Informe Consolidado de Solicitud de Aclaraciones, Rectificaciones y/o Ampliaciones Complementario a la Declaración de Impacto Ambiental del Proyecto "Quinquimo Solar"

El presente Informe Consolidado de Solicitud de Aclaraciones, Rectificaciones o Ampliaciones a la Declaración de Impacto Ambiental del proyecto "Quinquimo Solar", contiene las observaciones generadas en virtud de la revisión de la Adenda.

Figura 1.

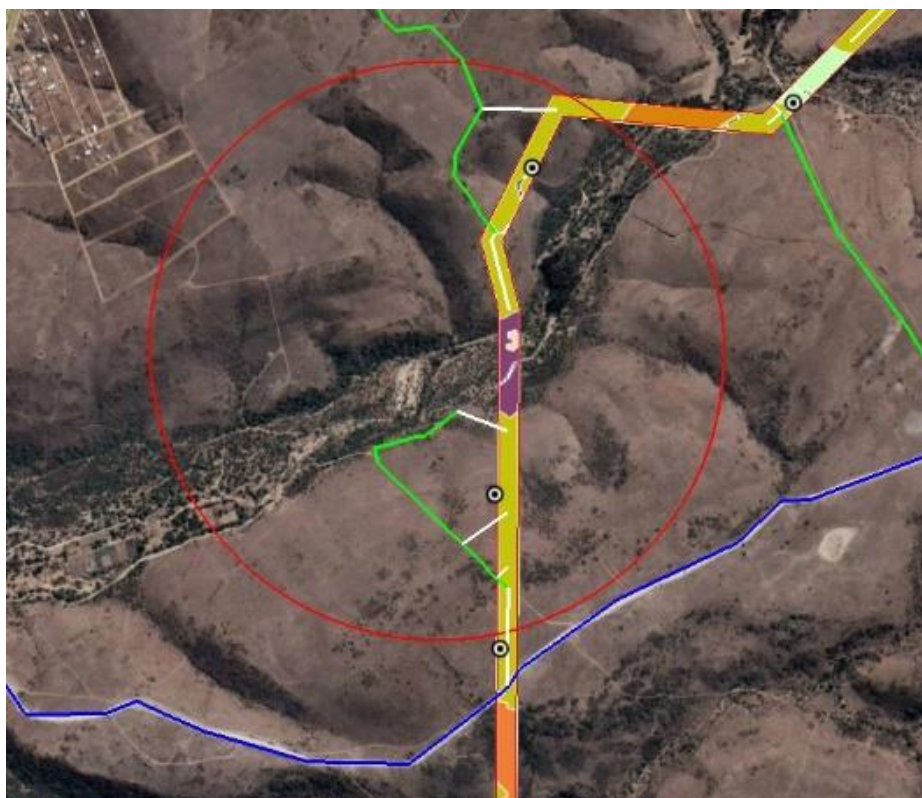
Adicionalmente, se reitera lo solicitado, respecto de ampliar los antecedentes para todas las áreas asociadas a las obras y acciones del proyecto incluyendo, los caminos de acceso, las áreas de caminos y pasos de quebradas a mejorar y caminos nuevos, que nuevamente no están incluidos en la AI presentada. Se hace presente, que estas áreas forman parte integrante del proyecto, y que es necesaria para evaluar y descartar los efectos, características y/o circunstancias del artículo 11 letra b) de la Ley 19.300, y/o la aplicación de la normativa forestal.

A modo de ejemplo, se muestran a continuación 3 sectores para los cuales no se indica área de influencia y no se describe la componente flora y vegetación.
